第三部 “第四系変状” の実像

第二部で“岩盤劣化膨張説”が完全に架空の作り話であることが分かった。これで惑わされることなく“第四紀変状”の実態と原因の解明に進むことができるだろう。

Fig. 22 トレンチ Tr-34 東面の f-1 断層とその北の小断層付近の変形。第 9 回評価会合配布資料 参考資料 2-5, p28 から転載

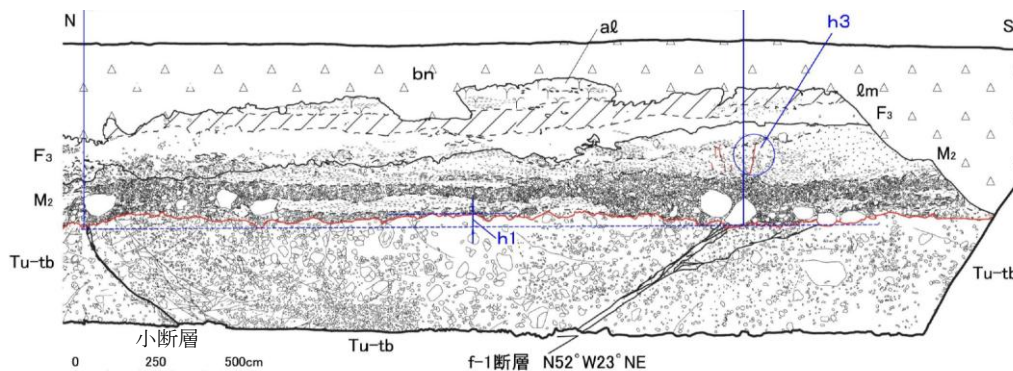
f-1 断層とその 14.5m 北の“小断層”とに挟まれた区間の基盤上面（図の赤線）は、東北電力も述べていることだが、20~30cm ほど高くなっている。このことはこれらの断層が逆断層の変位を有していることを示唆する。Fig. 22 を横に押し潰したのが Fig. 23 で、確かに 2 つの断層に挟まれた区間は高くなっている。しかも、基盤上面が“ふたこぶラクダ”になっていて、凹部が北（左）寄りである。この形状は、f-1 断層も北側の“小断層”も逆断層で、両者に挟まれた区間がポップアップされていることを示唆する。凹部が北寄りなのは、f-1 断層の深さ方向の先端が“小断層”のそれより深いためと考えればよい。

断層変位が基盤上面の急激な段差として現れないのは、劣化岩盤が延性的で、撓曲になり易いからである。このことは、すでに「3. 延びずにすぐ消えてしまう断層」の項で詳しく述べた。また、このような事例は第 9 回評価会議配布資料の参考資料 2-1 から 2-6 に掲載されている“第四系変状”に普通に見出すことができる。断層の延長部が第四系の中に現れないのは、M₂ 層の下半部が粗粒砂～細礫から成るためであろう。

逆断層の第四系への延長部の上盤寄りにできる正断層や裂罅の成因に関しては、5. 「第四系中の断層や裂罅の下方延長部の基盤岩に断層本体見えないことがある」において詳しく述べた。②に述べられている“正断層”は、まさにこの正断層のことである。したがって、②の現象は、むしろ f-1 断層が M₂ 層堆積後に逆断層として活動したことを示唆する証拠なのである。

Fig. 24 FEMによるTr-34で観察されるf-1断層付近の変形解析。(A)は要素に体積膨張を与えた場合。(B)は横方から圧縮した場合。第11回評議会合配布資料 東通・現調 12-2-1 から転載。

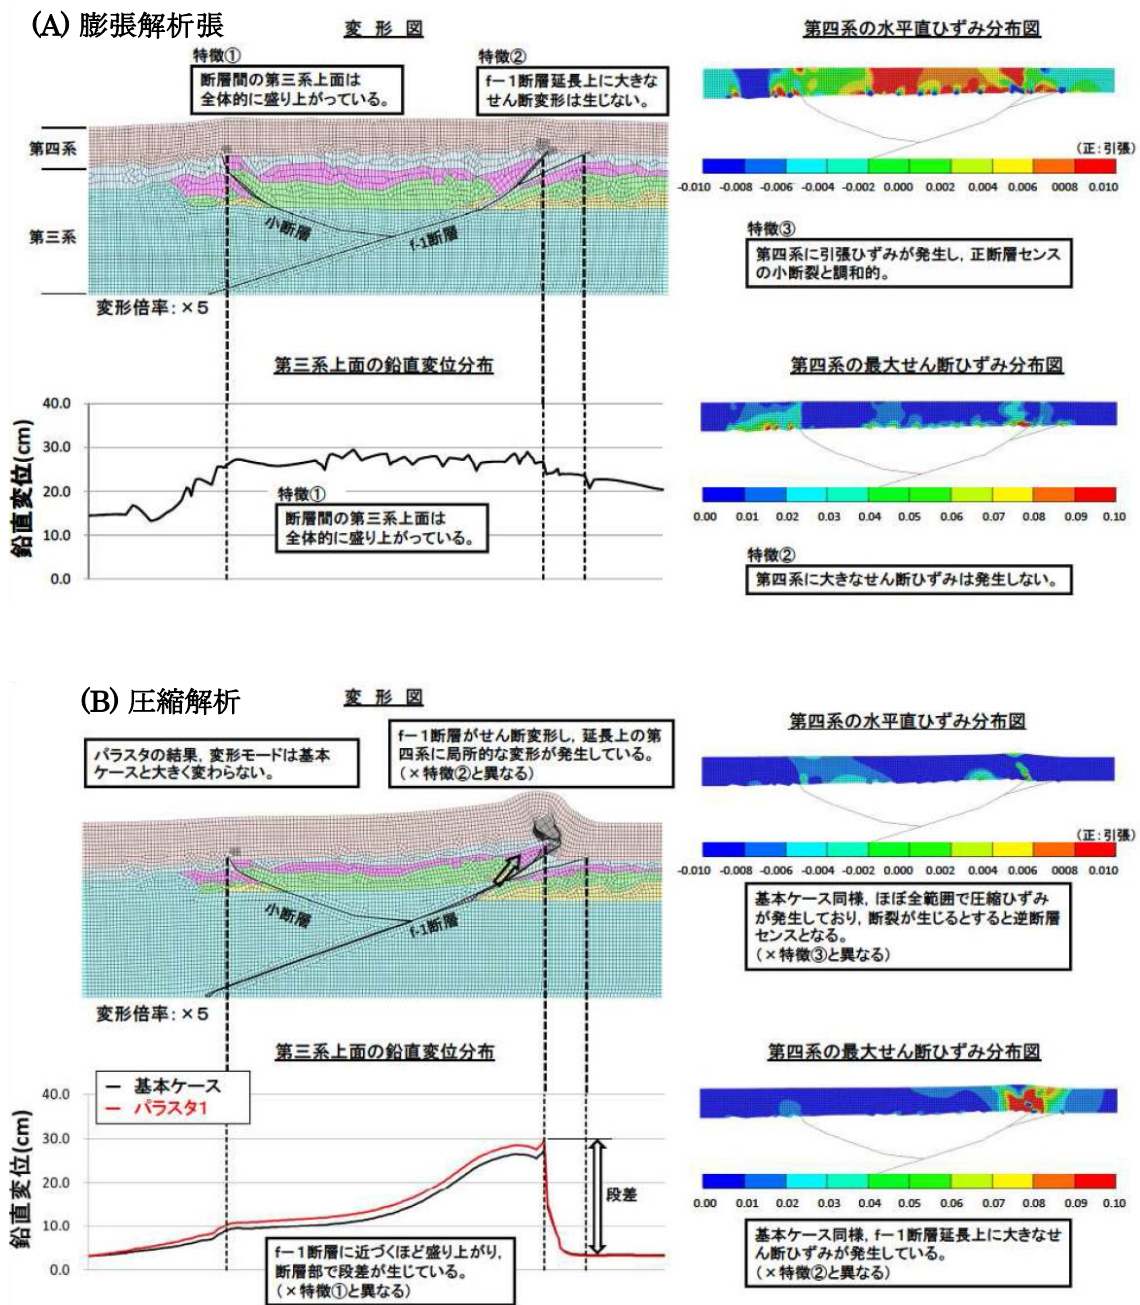
(c)に関しては第 8 回評価会合配布資料 東通・現調 9-2-1 と第 11 回評価会合配布資料 東通・現調 12-2-1 にまとまった解析結果が掲載されている。そこで“膨張解析”と称されている Fig. 24 の(A)は、弾性体を仮定し、計算領域の底と左右の境界条件として、境界に直交する方向の変位を固定、平行な方向の変位は拘束無しとする。基盤岩の要素にだけ劣化度に対応した体積歪（不動元素 (Ti) 法を機械的に適用して求めた体積歪で、劣化度 A と B は 0, C は 0.07, D は 0.22, E は 0.33) を与え、応力や歪を出力するというわけである。この数値シミュレーションの限界は「15. 有限要素法による“膨張”による“第四紀変状”の再現実験」で述べた。不動元素法の不具合は「第一部の 7. 不動元素 (チタン) 法で体積歪は計れない」で詳述した。劣化岩盤は延性的成分が大きいことに関しては「3. 延びずにはすぐ消えてしまう断層」の項で詳しく述べた。ここではそれらのことは脇に置き、その他の問題点を吟味する。

左右の境界で水平方向の変位を拘束した状態で基盤の各要素を膨張させるので、当然基盤岩全体が水平圧縮応力状態になる。問題の f-1 断層と“小断層”は前もってセットされていて、変形し易い物性が与えられている。計算領域の下底で垂直方向の変位が拘束されているので、これらの断層の下盤に当たる左右の領域は断層に沿って **thrust-down** しにくく、楔のように働いてそれらの上に乗った逆三角形の領域を押し上げる。この逆三角形の領域自身も膨張しつつ断層に沿ってすべり上がりながら膨らむ。その結果、隆起域は台形になってしまい、Fig. 23 の“ふたこぶラクダ”が再現されない。被覆第四系は受動的に変形するが、膨張する逆三角形（それでも圧縮応力状態）の上の第四系は水平に引き伸ばされ、**全体が引張応力状態になる**。実際の正断層と裂罅は f-1 断層の延長部の上盤寄りにしか発達していないので、“膨張解析”ではこれも再現出来ていない。

東北電力は側方から水平に圧縮した“圧縮解析”も行っている (Fig. 24 の(B))。この場合には、当然ながら基盤岩の領域も被覆第四系も全体的に圧縮応力状態になる。逆断層の **dislocation model** と同様、f-1 と“小断層”の上盤側に沈降域が伴われる。これは Fig. 23 の“ふたこぶラクダ”を再現している。計算では、基盤表層部と第四系付近に変形が過度に集中しているが、f-1 断層のモデル化が不適切だからである。すなわち、f-1 断層を直線的なものにし、計算領域の底にまで達するようセットしたことである。そのためこの断層はとてすべりやすくなり、f-1 断層の上方先端部を覆う第四系に変形が過度に集中してしまうことになった。**f-1 断層を曲げるとか途中で止めるというような修正を施せば、より現実になるだろう**。被覆第四系は全体が圧縮応力状態になり、2つの逆断層の上端を覆う部分のみに曲げ変形による弱い引張応力場が発生している。これは、正断層や裂罅が特定の領域のみに発生している事実と調和的である。

上に吟味したように、注意深く吟味すれば、数値実験結果も“体積膨張”の必要性を示しているわけではなく、むしろテクトニック起源を想定した“圧縮解析”の方が実際に近いのである。
